**Oggetto: Società Med Srl Progetto Car Recycling – CaRe. Giudizio CCR-VIA n. 2633 del 15/03/2016 punto 6 e n. 2799 del 22/6/2017. Valutazioni tecniche su proposta di monitoraggio ante operam inviata il 21/7/2017 acquisita al prot. n. 15258**

Ed. 01 – Rev. 00	RIUNIONE TECNICA	
30/06/2017	RIUNIONE DEL 30/6/2017 – VERBALE	Pag. 1 di 2

L'ubicazione proposta per la centralina di monitoraggio è riportata nella figura seguente:

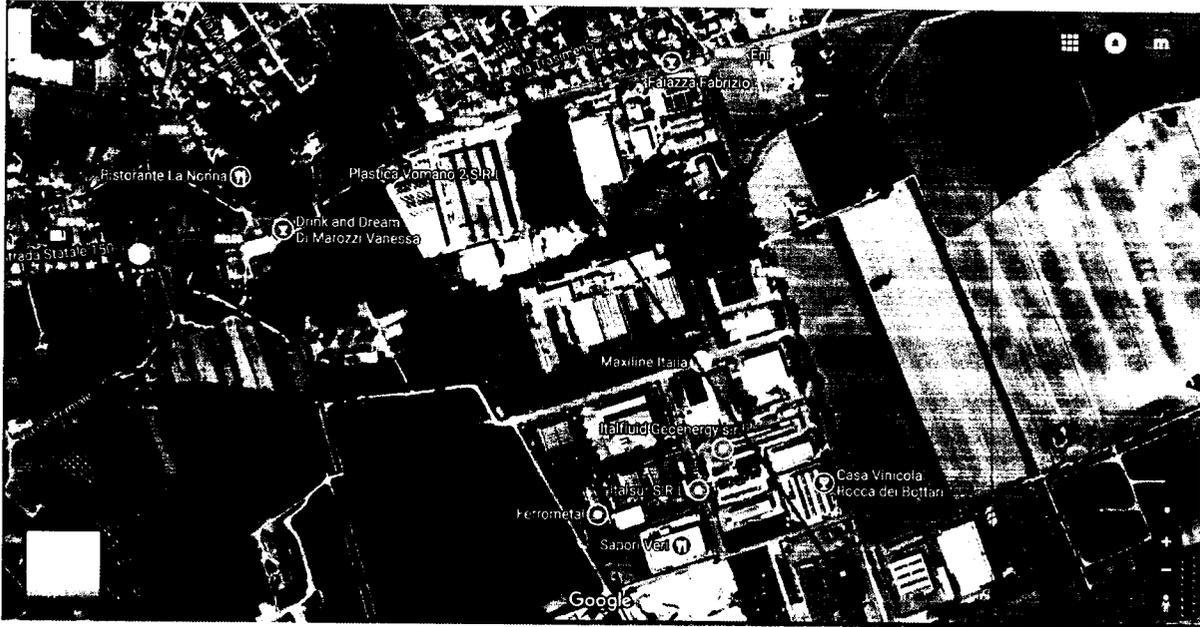
Si ritiene che i parametri e l'ubicazione proposti siano rispondenti a quanto richiesto nel corso della riunione tecnica del 30/6/2017, di cui si allega verbale.

Si ricorda che la durata minima del primo monitoraggio è di 15 giorni e che l'azienda dovrà ripetere il medesimo monitoraggio nel periodo autunno-inverno.
